锡地铁函〔2022〕46号

关于清源路与信成道交叉口东北侧地块 地铁保护意见的函

清源路、信成道交叉口东北侧地块与规划地铁关系图

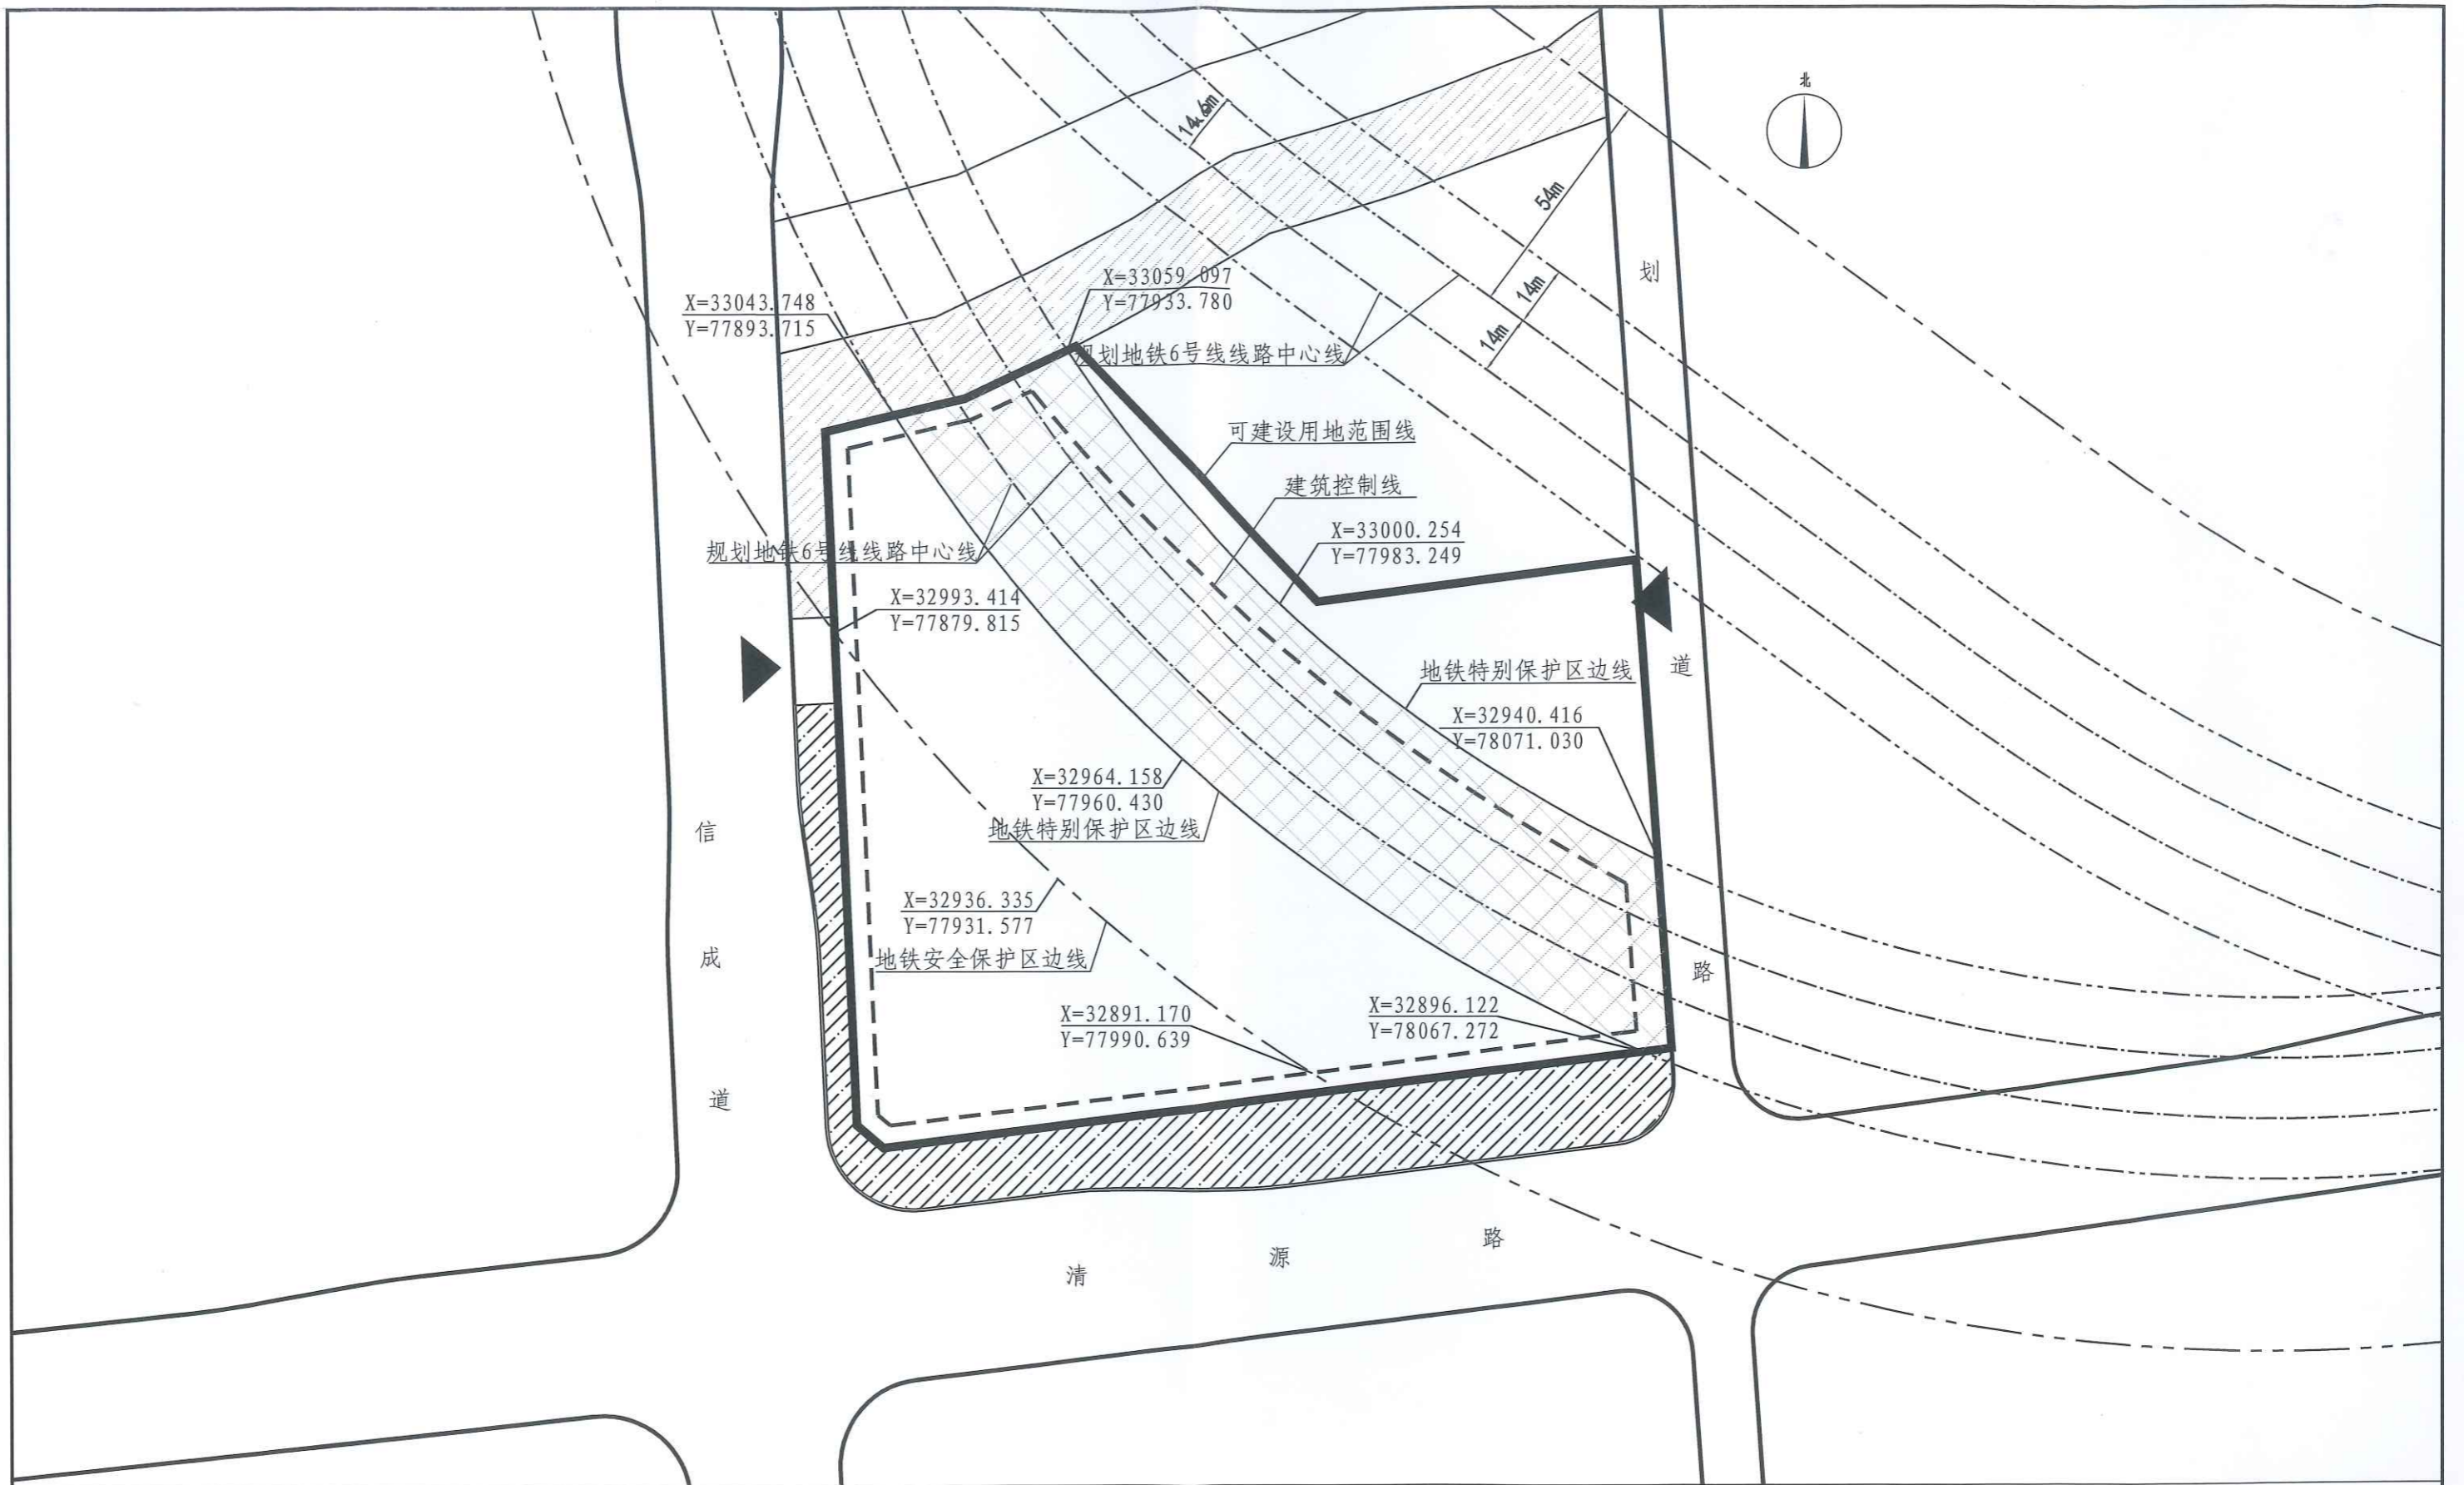
清源路与信成道交叉口东北侧地块（以下简称“该地块”）位于规划地铁6号线的安全保护区内。

根据《无锡市轨道交通条例》关于安全保护区的管理规定，地块开发建设单位应当事先书面征求地铁集团的意见；地块内实施方案与地铁设施之间应满足结构安全退距、消防、环评等技术要求；地块开发建设单位应当分析、论证施工活动对轨道交通设施的影响，制定轨道交通设施安全保护区方案，并经地铁集团同意后，按照方案进行施工；地铁6号线建设需要使用地块内地下、地上空间的，地块开发建设单位应当提供必要的

规划地铁 6 号线处于前期研究阶段，线路最终实施方案以政府有关部门批复为准。
